DODATEČNÉ INFORMACE Č. 05122014

Obec Bouzov

„Multifunkční sportovní areál v Bouzově“

č. D.01

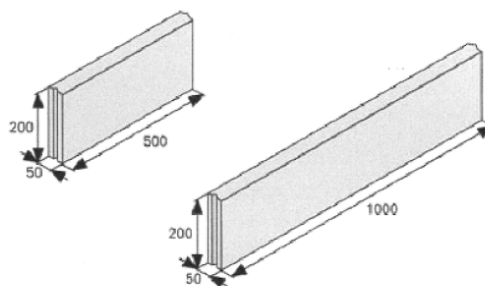
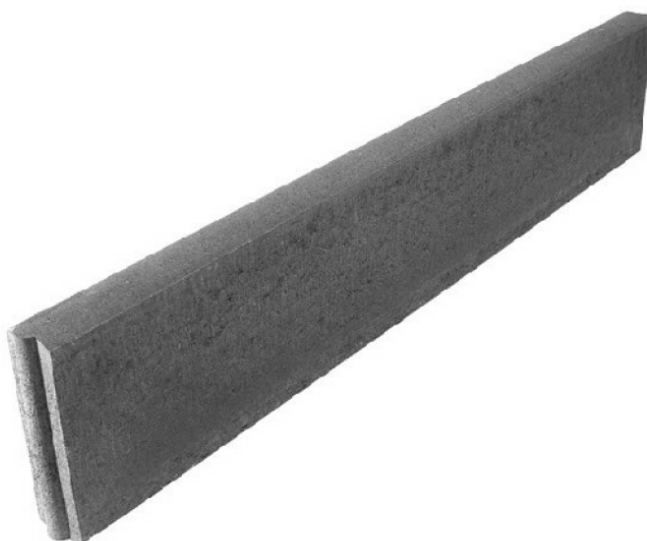
V objektu „SO 09 Drobná architektura“ jsou položky č. 17 a č. 18 (obrubník prvek a fitness) odkázány na technickou specifikaci. V technické specifikaci chybí popis (rozměry+materiál) požadovaných obrubníků. Žádám zadavatele o doplnění specifikace k položkám č. 17 a č. 18

Rádi bychom se zeptali na položky v rozpočtu drobná architektura – jedná se o položky obrubník prvek a obrubník fitness – v položce je napsáno viz specifikace, ale specifikaci jsme nenašli – můžete tyto prvky specifikovat?

SO 09 – Obrubníky

Pol. 16 a 17 výkazu výměr

název	výměra:
Klasický parkový betonový obrubník	179 bm

Betonové obrubníky jsou trvale impregnovány proti znečištění a pro zvýšení odolnosti povrchu.

- rozměr 500 x 50 x 200
- alt. rozměr 1000 x 50 x 200 (pro dlouhé rovné úseky)
- barva přírodní šedá (beton)
- obrubníky budou kladeny do betonového lože s betonovou boční opěrou

POVRCH TLUMÍCÍ PÁD - KAČÍREK

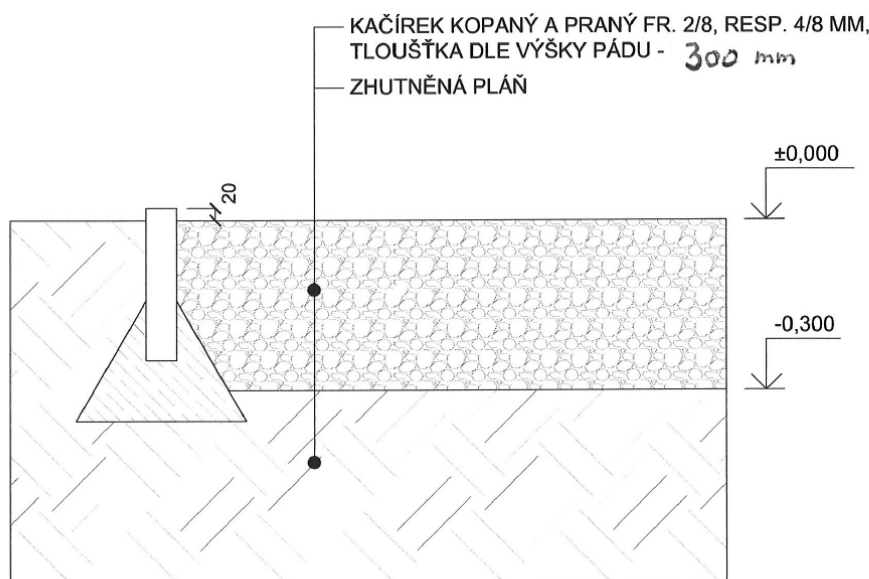
Měl bych dotaz ohledně objektu SO 09 položka č. 15 povrch tlumící pád nemohu najít specifikaci

POZNÁMKA č. 1 TLOUŠŤKA KAČÍRKU DLE ČSN 1176 -01, T.J. DLE MAXIMÁLNÍ VÝŠKY PÁDU Z HERNÍHO PRVKU.
VÝŠKA PÁDU ≤ 2000 mm - TLOUŠŤKA KAČÍRKU 300 mm,

POZNÁMKA č. 2 JE DOPORUČENO PŘEHUTNĚNÍ ZÁKLADOVÉ PLÁNĚ - ZEMINOVÉ DESKY NA HODNOTU
MODULU PŘETVÁRNOSTI $R_o = 40-60 \text{ MPa}$

POZNÁMKA č.3 ROZPROSTŘENÍ KAČÍRKU V DOPADOVÉ PLOŠE BUDE PROVEDENO AŽ PO INSTALACI
HERNÍHO PRVKU
